Objet : Aménagement du Territoire - Avis de la CA2BM sur le projet de permis d'aménager de l'aménagement de la base nautique des sternes de Berck-sur-Mer

Objet : **Projet d'aménagement de la base nautique Gérard Cauchois à Berck**

**Avis délibéré de la mission régionale
d'autorité environnementale
Hauts-de-France
sur le projet d'aménagement de la base nautique Gérard Cauchois
sur la commune de Berck-sur-Mer (62)
Étude d'impact version 2 de février 2024**

n°MRAe 2024-7817

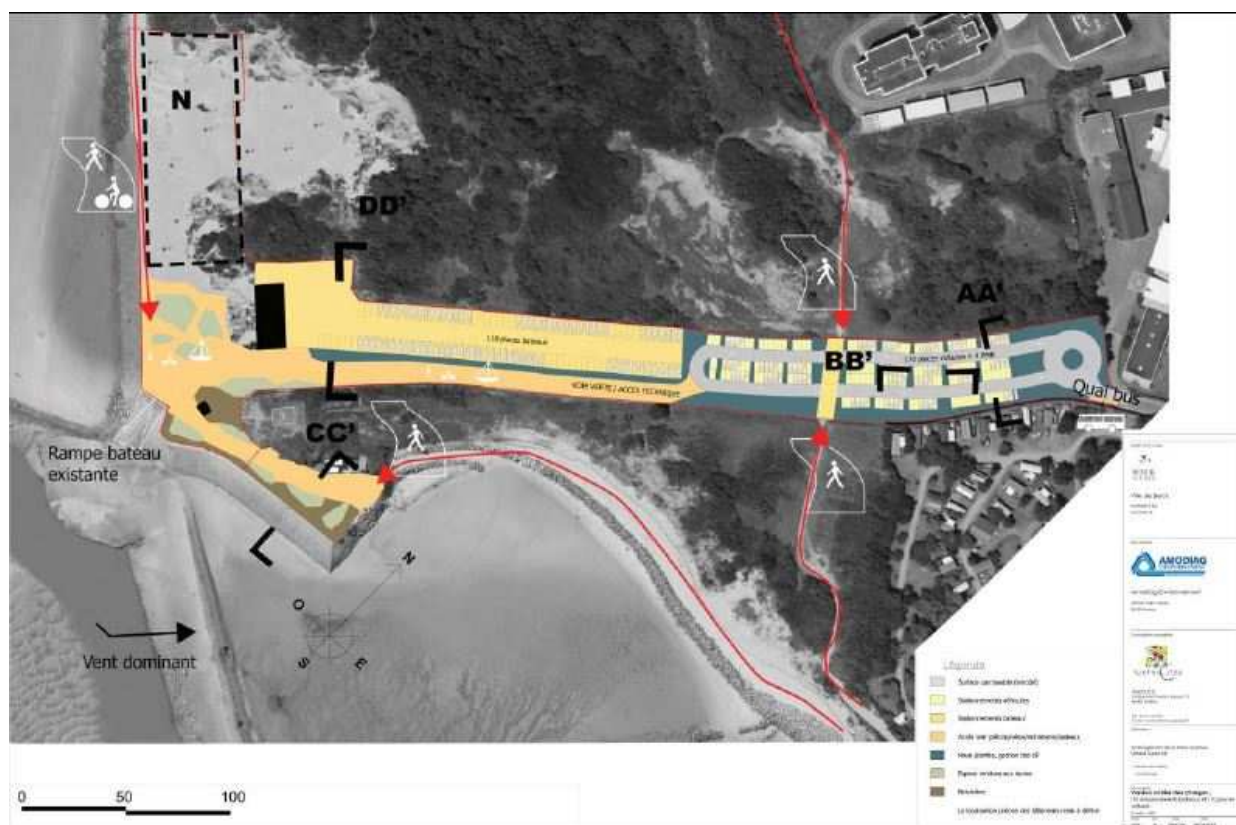
L'étude ne compare pas ces variantes entre elles et n'explique pas pourquoi le projet propose désormais la création de 150 places de bateaux et 172 places de voitures, alors que le parking véhicule existant est constitué de 150 places véhicules et 75 places camping. Or, la création de 172

Le projet de réaménagement doit requestionner le stationnement existant. Ce long et large parking linéaire coupe l'espace naturel de la dune. Sur ce point le projet améliore peu la situation, dans la mesure où il réoccupe le même emplacement. Seuls 5 300 m² environ sont redonnés à l'espace dunaire.

- *en menant une étude des besoins en stationnements à une échelle plus large intégrant l'ensemble des stationnements littoraux ou rétro-littoraux, dont ceux des campings-cars ;*
- *en réalisant une analyse comparée des variantes possibles, y compris pour une partie des aménagements hors du site, pour choisir l'option présentant le moindre impact sur l'environnement et notamment le paysage et la biodiversité, dont le site Natura 2000 FR3100482 « Estuaire, dunes et l'Authie, Mollières de Berck et prairies humides arrières-littorales ».*

*Localisation du projet au sein du PLUi (page 24 du fichier informatique de l'étude d'impact)
en hachuré bleu , la bande de 100 mètres de la loi littorale qui interdit l'urbanisation*

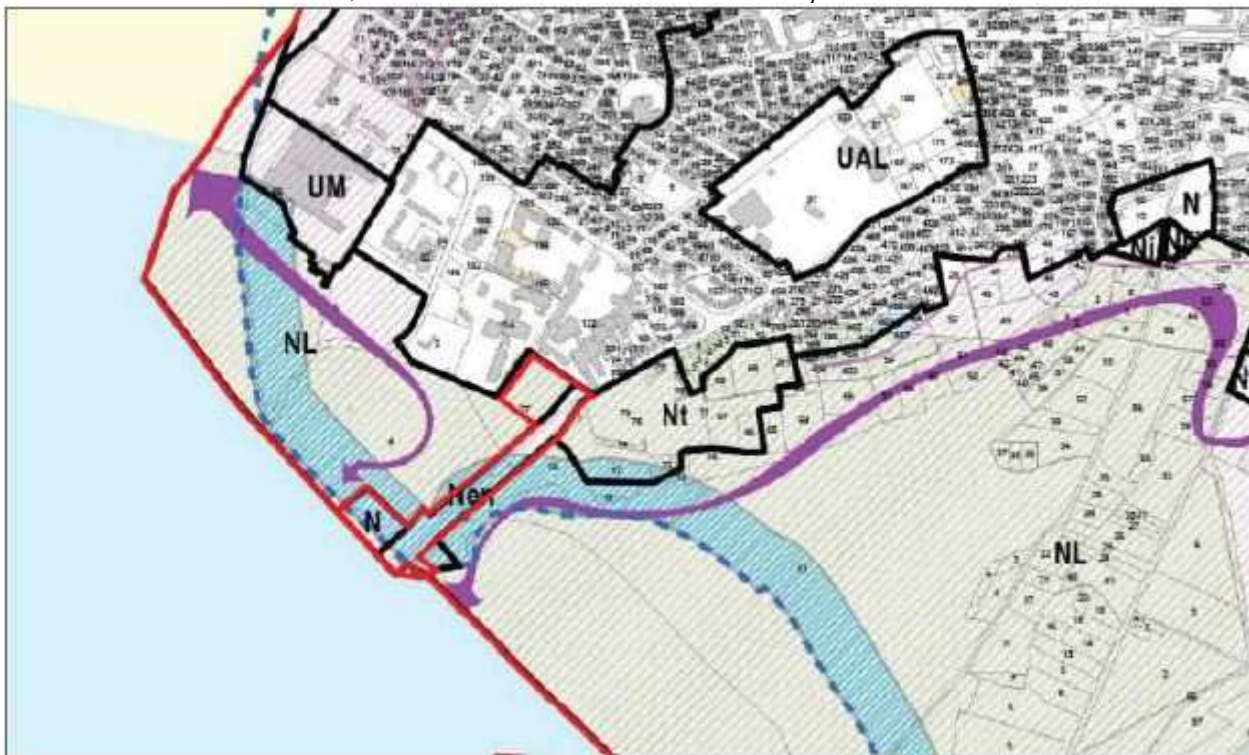
L'autorité environnementale relève que la construction du bâtiment prévue sur 450 m², ainsi qu'une partie du parking à bateaux et de l'espace piéton et technique sont dans la bande de 100 mètres du littoral. L'OAP du site n°12 du PLUi, qui tient compte des conditions liées à cette localisation, indique que :

Or selon la carte page 59 de l'étude d'impact, le parking à bateaux sera réalisé en pavés et l'espace piéton et technique en béton, ce qui n'est pas de la renaturation ni de la dés-imperméabilisation.

L'autorité environnementale recommande de compléter l'analyse de la compatibilité avec l'OAP du site n°12 du PLUi du territoire sud opalien.
